INFORME DE HITO DE CONTROL
N° 008-2024-OCI/0200-SCC

**PROYECTO “MEJORAMIENTO DEL SERVICIO DE
EDUCACIÓN SUPERIOR DE LA ESCUELA PROFESIONAL
DE ADMINISTRACIÓN DE TURISMO Y HOTELERÍA EN LA
UNIVERSIDAD NACIONAL DE CAÑETE, DISTRITO DE SAN
LUIS - PROVINCIA DE CAÑETE - REGIÓN LIMA”**

**HITO DE CONTROL N° 4:
“AVANCE DE EJECUCIÓN DE LA OBRA A ABRIL DE 2024”**

Imagen n.º 3
Vista en Planta de la Cisterna (Diseño del Expediente Técnico)

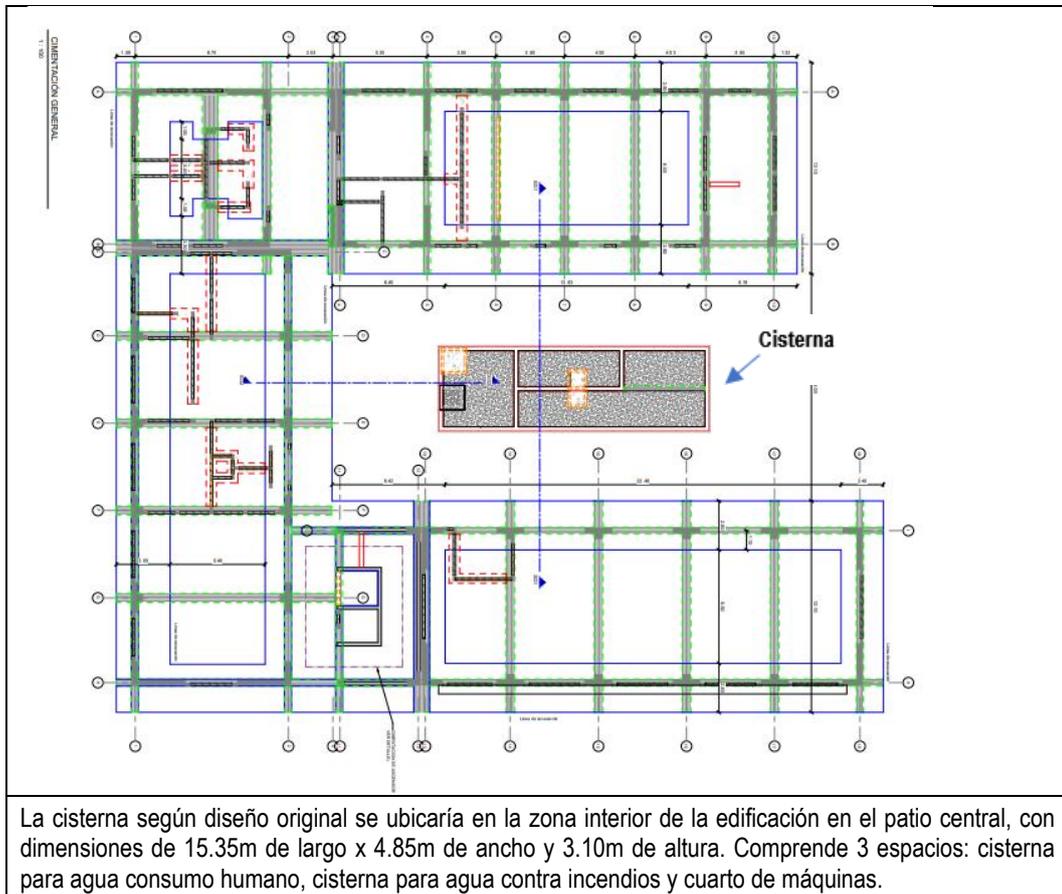
Sobre esta premisa, el Especialista en Estructuras del Contratista SAN BENITO indica que ha corroborado en la zona de la futura cisterna, la presencia de napa freática a través de una excavación profunda, por lo que procedió a analizar el diseño original de dicha estructura, evaluando las dimensiones señaladas en el Plano **E-G03** Plano de Cimentación General, visualizando la Planta y Cortes de la citada cisterna, según las siguientes imágenes:

Asimismo, el referido el Especialista en Estructuras del Contratista SAN BENITO señala que las cimentaciones de las edificaciones adyacentes a la cisterna, que se vienen ejecutando podrían transmitir cargas que harían que los cortes de la excavación sean inestables, pues la posible excavación con taludes ante las líneas de presión aunado a la presencia de agua se tendría una

posible falla del talud; por lo que propone reducir la altura de la cisterna, pasando de 3.60m a solo 2.50m, manteniendo todos los componentes que manda el plano estructural y se amplíe en planta los tamaños de áreas sin alterar los volúmenes de agua calculados por el proyectista ingeniero sanitario. Es así que mediante **Informe n.° 001-2024-HLC-RESIDENCIA** de 25 de abril de 2024, el Residente de la Obra acoge lo propuesto por el Especialista de Estructuras, señalando que debido a complicaciones técnicas por el tema constructivo y de seguridad, sugiere que la excavación no supere los 3.10m por el tipo de suelo que es arenoso y por la presencia del nivel freático de acuerdo al ensayo SPT realizado, modificando y reduciendo la altura de la cisterna planteada en el expediente técnico, pero a su vez se ampliará en planta los tamaños de áreas de las cisternas con tal de No Alterar los volúmenes de agua calculados por el proyectista.

Mediante la **Carta n.° 004-2024-CONSORCIO ATHENAS** de 8 de mayo de 2024, el proyectista Consortio ATHENAS da por aceptada la propuesta de mejoramiento técnico de la cisterna enterrada comunicada con la Carta n.° 088-2024-UNDC/DGA/UEI-MNG, la cual fue comunicada a la Supervisión de Obra a través de la **Carta n.° 096-2024-UNDC/DGA/UEI-MNG** de 10 de mayo de 2024.

Imagen n.º 4
Vista en Corte de la Cisterna (Diseño del Expediente Técnico)

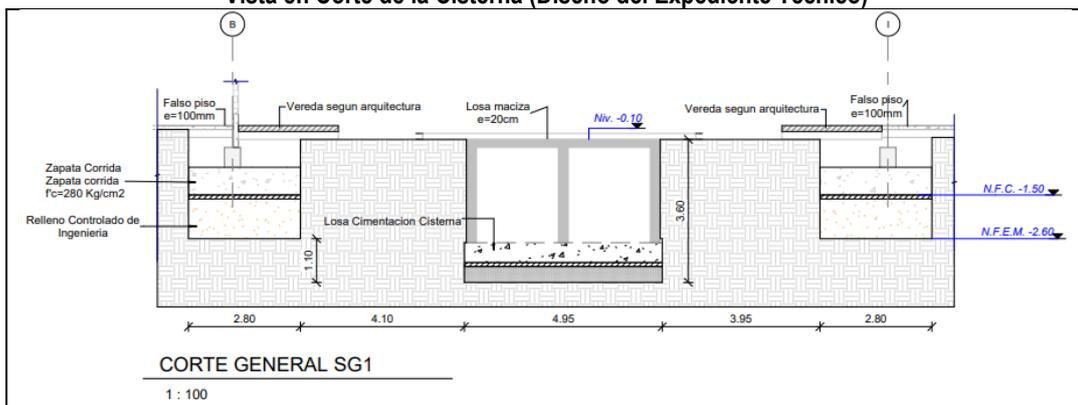
En el Corte General SG1 se aprecia que la altura proyectada de la cisterna es de 3.60m, será de concreto armado con losca de cimentación en la base y losca maciza de e= 0.20m en el techo.
